E/ECE/324 }
E/ECE/TRANS/505 } Rev.1/Add.86/Rev.2/Corr.1

Additif 86: Règlement No 87

Révision 2 - Rectificatif 1

**PRESCRIPTIONS UNIFORMES RELATIVES A L'HOMOLOGATION DES FEUX-
CIRCULATION DIURNES POUR VEHICULES A MOTEUR**

Figure 1"

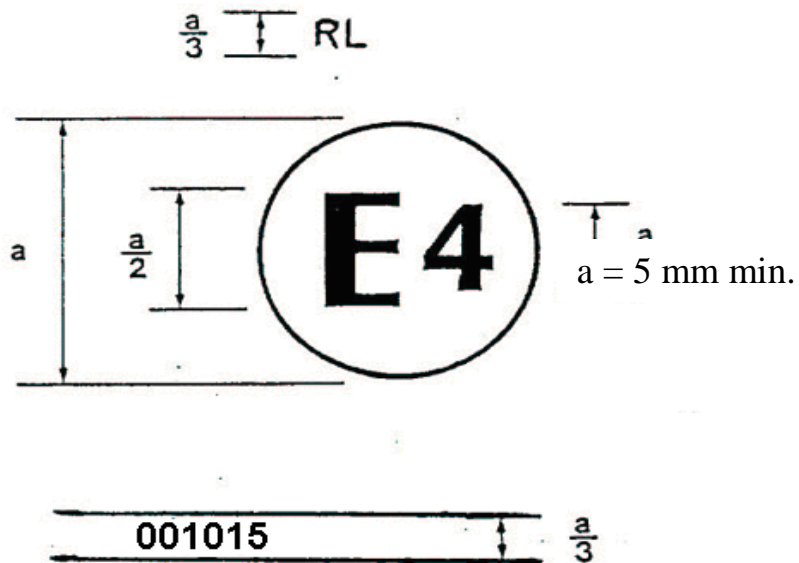
Annexe 2

Figure 1, modifier comme suit:
